Canne cilindro OM 457 Euro 4

Modifica della sede del collare della canna e della guarnizione

Veicolo	Motore	N. KS
Mercedes-Benz Euro 4; anno costruttivo 1998 →	OM 457.948/950-954/957/959/961/964-969/973/974/976/977/980/981	89 867 110

Fig. 1

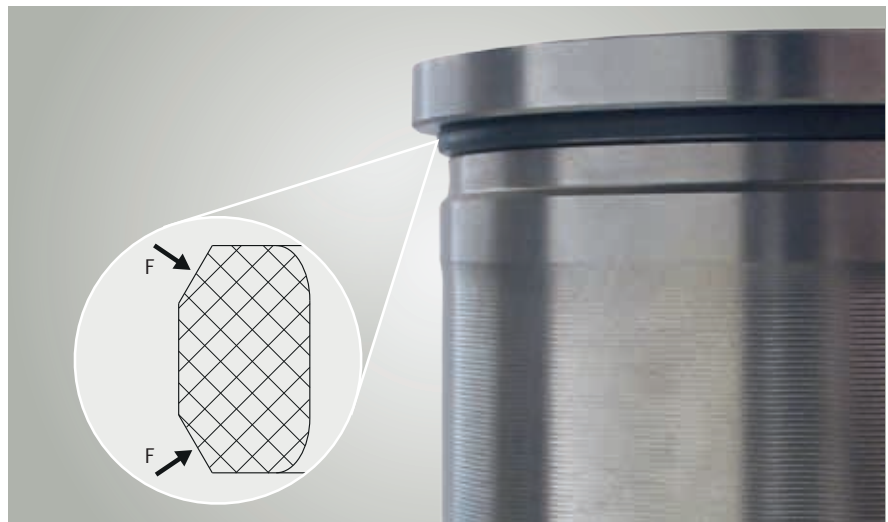
la nuova versione della canna cilindro presenta una scanalatura al di sotto della sede del collare della canna per un anello di tenuta aggiuntivo (fig. 1).

Attenzione:
prestare attenzione alla posizione di montaggio dell'anello di tenuta. Entrambe le cianfrinature dell'anello di tenuta (F) devono essere rivolte verso l'esterno.

Fig. 2

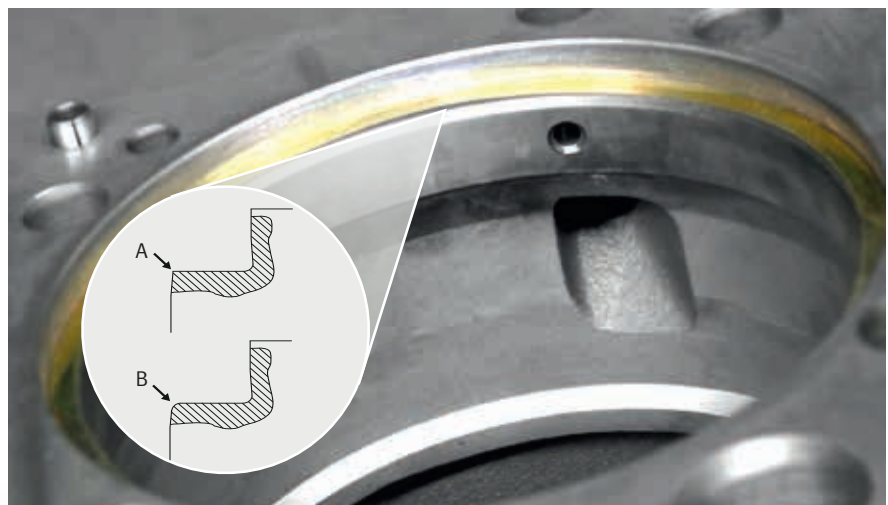
La nuova versione della canna cilindro richiede una cianfrinatura arrotondata sul diametro interno della sede del collare della canna (fig. 2). Prima del montaggio verificare che il blocco motore presenti una cianfrinatura arrotondata. Se la cianfrinatura non è arrotondata (A) occorre arrotondare la cianfrinatura piana presente (B).

È possibile il montaggio misto di canne cilindro modificate e utilizzate fino ad ora all'interno del motore.
